# 政府项目委托项目管理的实践(三)

## ——基坑支护和降水工程项目管理

**摘要:** 在今年的第2、第3期中, 作者曾对某政府部门委托的办公大楼项目设计阶段和幕墙工程阶段项目管理的情况进行了分析和介绍。本文将继续对施工阶段项目管理在审核基坑支护和降水施工组织设计以及方案所起的作用等谈一些体会, 并希望能为同类型项目提供参考。

土方开挖平面图

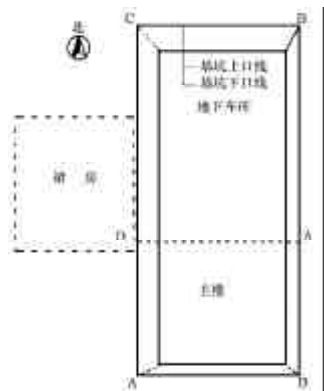
本工程采用土钉墙喷锚支护和轻型井点降水施工方案。基坑坡比为 1 : 0.4。根据现场实际情况, 支护区域分为二个区, 详细布置见基坑平面布置图。A-B-C-D 段为支护区; D-E-F-A 段为支护区。区为地下车库基坑坡面, 挖深按 6.5m 计算; 区为人防基坑坡面, 挖深按 7.0m 计算。采用土钉墙锚喷支护。

整个基坑在自然地面向下 -5.0m 处布置一个 0.8m 宽的降水施工平台。本工程共布置七套降水系统, 其中主楼筏板三周围布置一套, 其余均沿坑四周均匀布置。

基坑超载值按满布均布 45kN/m 考虑, 坡比为 1 : 0.4。设计五排土钉, 土钉从上至下依次为 :

基坑超载值按满布均布 45kN/m 考虑, 坡比为 1 : 0.4。设计六排土钉, 土钉从上至下依次为 :

基坑平面布置图

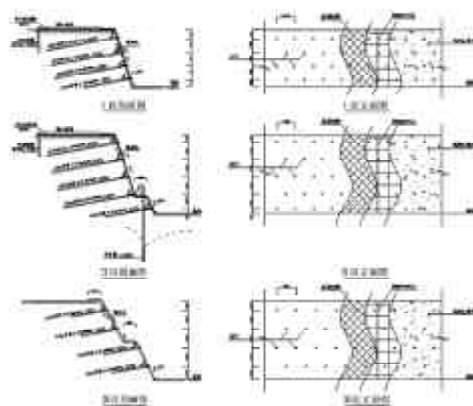
(1) 对现场地质条件的分析。地质勘探院已对现场的地质条件进行了详细的勘察, 并对场地地基土均匀性评价、场地稳定性评价以及基坑开挖和降水等提供了完整的报告。勘探报告中 8.2.1 条地基土均匀性评价“场地浅部 2、3 层及深度 8~11 层地基土属同一地貌单元, 力学性质差异不大, 持力层及其下卧层在基础宽度方向上的厚度差均大于 0.05b (b 为基础宽度), 当量模量  $E_{\max}/E_{\min} < 1.5$ , 故建筑地基属均匀地基。”; 8.2.2 条场地稳定性评价“场地未发现地裂缝、地面沉降和全新活动的断裂构造等不良地质作用, 不存在岩溶和滑坡等地质作用, 第四系覆盖层厚度大于 150m, 故本建筑场地是稳定场地。”; 8.3 条基坑开挖和降水“金源大厦和半地下车库最大开挖深度 3.72m, 粘性土自立高度  $h = 2ctg(45^\circ + \varphi/2)/\gamma = 7.2m$ , 说明 2 层土直立开挖是稳定的, 为了防止 1 层土的坍塌, 开挖时可适当放坡。降水可采用明沟排水法。”由此可见现场的地质条件是比较好的。

(2) 对施工条件及基坑周边荷载的分析。主楼基坑实际开挖深度筏板一、筏板二、筏板四区域分别为  $H_1=5.45m$ 、 $H_2=6.25m$ 、 $H_4=4.45m$ 。其开挖层在地质报告中的第 层, 土质为粘土层。按照地质报告中第 9.2 条的建议:“基坑开挖时 2 层土是稳定的, 为了防止 1 层土 (厚度为 0.4~1.5m) 的坍塌, 建议适当放坡开挖, 降水可采用明沟排水法”。东、南两面为施工道路或材料堆放区, 上部荷载大可采取放坡、土钉支护并挂网喷浆方案, 但其土钉长度及间距应按不同基坑深度来设置。西、北两面按不同深度分别采取放坡、表面挂网喷

降水方案:根据勘探报告的建议和与地勘院工程师沟通,建议筏一、四区域采取明沟排水;筏二视开挖后情况而定;筏三应采取井点降水。

(3)综上所述,建议按照基坑深度不同分别采取措施,既保证基础施工安全又要考虑节约投资的原则,来拟定基坑保护措施。

施工单位根据我们的意见对施工方案进行了修改,根据现场实际情况,支护区域分为三个区,详细布置见基坑平面布置图。区和区采用土钉墙锚喷支护;区采用挂网喷浆护面。

基坑中间筏板三周围布置井点降水系统,井点管和总管理设于垫层下面。

基坑超载值按满布均布 45KN/m 考虑,坡比为 1:0.3。设计四排土钉,土钉从上至下依次为:

基坑超载值按满布均布 45KN/m 考虑,坡比为 1:0.3。设计五排土钉,土钉从上至下依次为:

采用直接挂网喷浆护面。坡比为 1:0.6,纵

向每 2.0m 布置一水平台阶,台阶宽度为 1.0m。
